CONCEPTO TECNICO No. CT-4 1 0 1 de 2005

Revisión de Estudio Particular de Respuesta Local de Amplificación de Ondas Sísmicas Artículo 7 - Decreto 074 de 2001

ENTIDAD SOLICITANTE:	Dra. Gloria Ramirez C. Curador Urbano No. 4
LOCALIDAD:	Usaquén
BARRIO:	Pradera Norte
PROYECTO:	**CENTRO DE ESPECIALISTAS** **Fundación Neumológica Colombiana Cardio Infantil**
UPZ:	Toberín 12
EJECUTOR:	Espinosa & Restrepo Ingeniería de Suelos
TIPO DE RIESGO:	Sísmico
FECHA DE EMISION:	Febrero 4 de 2005

Figura 2 Variación de Vs con la Profundidad

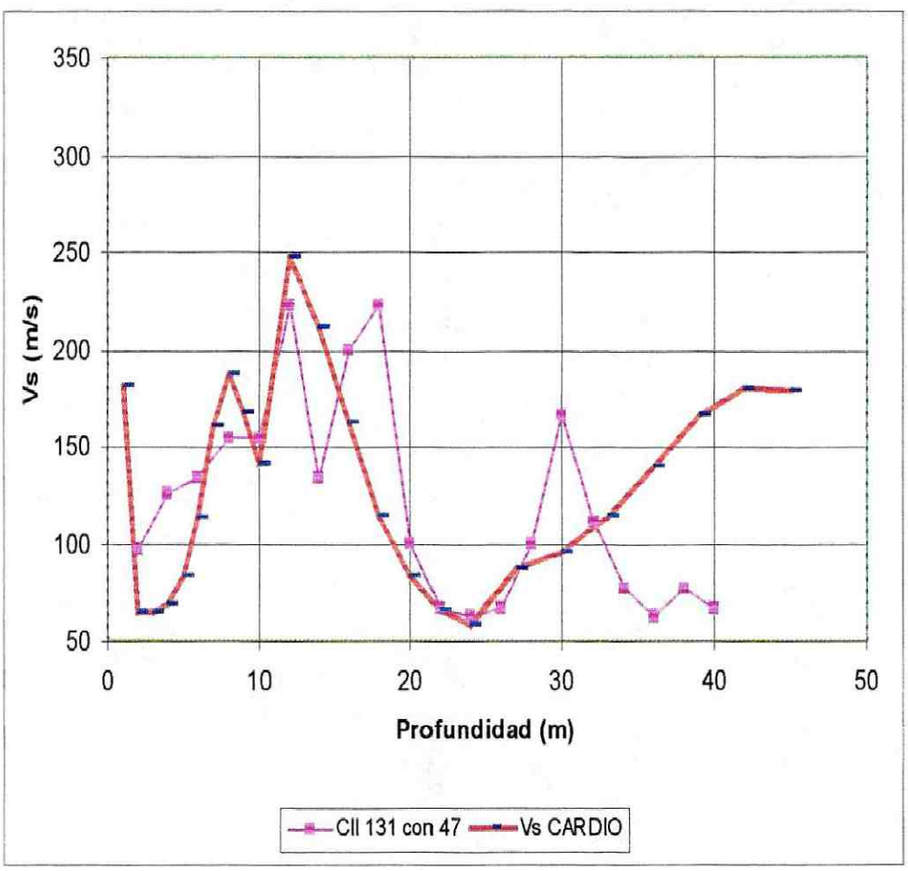
Se hizo un ensayo de Down Hole del que se define un perfil con dos estratos. Esa interpretación no es consistente con los datos del ensayo que se reproducen a continuación junto con los resultados de otro ensayo en un proyecto cercano donde se aprecia que el perfil es más complejo de lo que se está asumiendo en el estudio.

En la Figura 2 se aprecian bajas velocidades de Vs hacia 25 m de profundidad que coinciden con la presencia de turbas. Esto no se ha tenido en cuenta en el estudio.

No se indican que propiedades se utilizaron para los suelos de 50 a 200 m de profundidad. Se hace mención a que son arenas pero no se indica que valores de Vs o Go ni se muestran las curvas de variación del módulo y el amortiguamiento con la deformación. Se deben presentar de manera justificada estas curvas y precisar que valores de Vs o Go se utilizaron.

Figura 3 Curvas de Módulo de Corte y Amortiguamiento versus Deformación Cortante

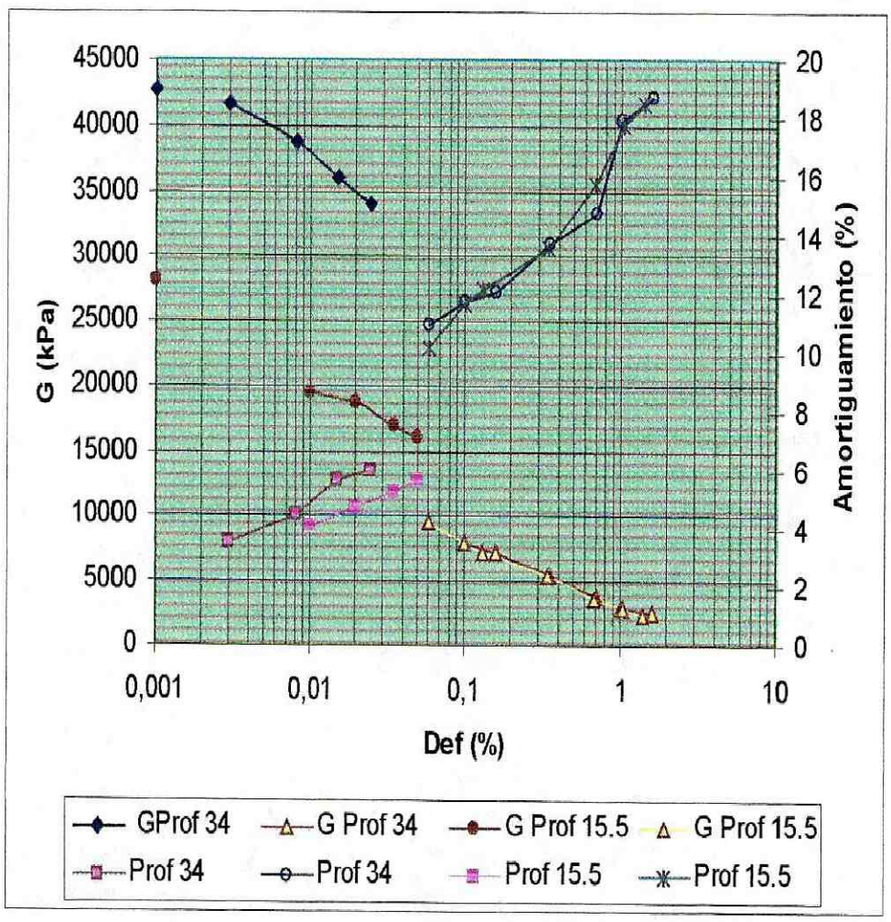
En la figura 3 se presentan los datos tomados de los ensayos dinámicos que se reportan en el informe. Como se puede apreciar los datos de los distintos ensayos corresponden a diferentes intervalos de deformación y en algunos casos no hay buena correspondencia de continuidad de las curvas dinámicas. Los dos ensayos triaxiales cíclicos son prácticamente idénticos. Por lo tanto se debe aclarar que curvas se utilizaron. Además se debe aclarar que relación hay entre las curvas de los ensayos y los datos del ensayo de down-hole.

Se dice que para los estratos se obtuvieron los parámetros dinámicos de los ensayos de laboratorio y campo. Sin embargo no se indica cuales fueron esos valores. Se deben mostrar en una figura las curvas utilizadas para cada tipo de material.

Figura 4 Espectro de Diseño versus Espectros de la Microzonificación

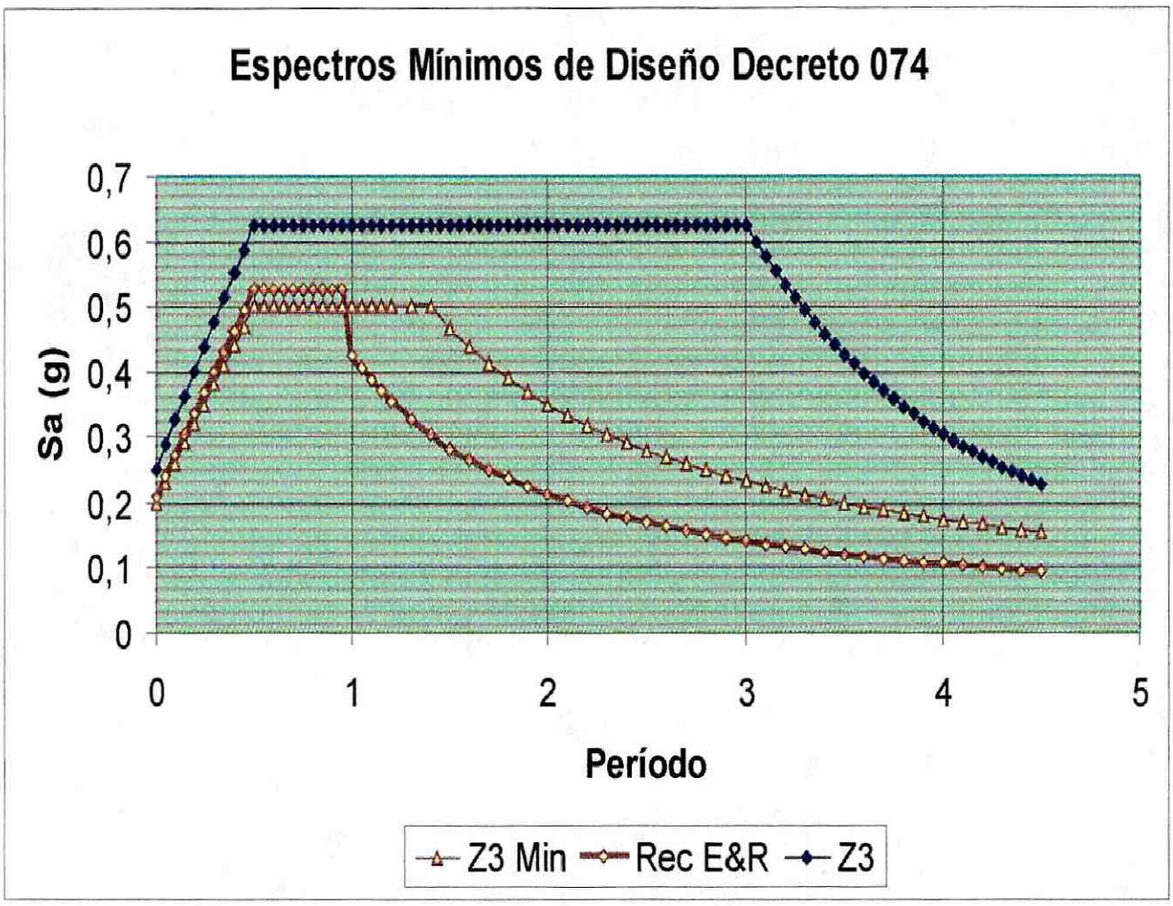
El espectro recomendado no se compara con los valores aceptados por el decreto 074. Con base en los datos de la tabla de la pag 21 se dibujó el espectro recomendado y se encuentra que esta por debajo del mínimo aceptado para la zona 3 a partir de 1.0 seg. Estos datos se presentan en la figura 3
